NOTATKA BEZPIECZEŃSTWA

Aparat do podaży i monitorowania wdychanego tlenu azotu NOxBOXi

Numer identyfikacyjny FSCA – 943104

Rodzaj akcji: Modyfikacja urządzenia

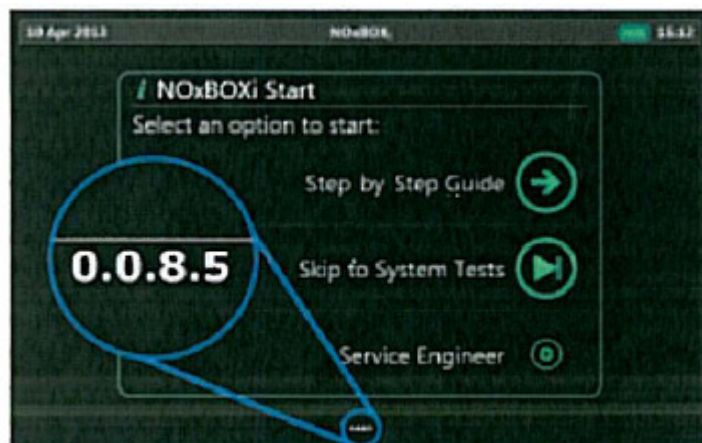
Informujemy, iż pakiet naprawczy systemu został już przygotowany. Ma on na celu zapobiec ponownemu wystąpieniu opisanego problemu (0.0.12.1). System naprawczy prosimy natychmiast zainstalować na Państwa urządzeniu. Prosimy o kontakt pod numerem telefonu wyszczególnionym w sekcji Dane kontaktowe. Jeśli Państwa urządzenie posiada już zainstalowany system naprawczy, nie musicie Państwo podejmować żadnych działań korekcyjnych. Jednakże prosimy o kontakt z firmą Bedfont w celu przekazania numerów seryjnych aparatu.

Wersja oprogramowania wyświetlana jest na dole ekranu po włączeniu aparatu (rycina poniżej)
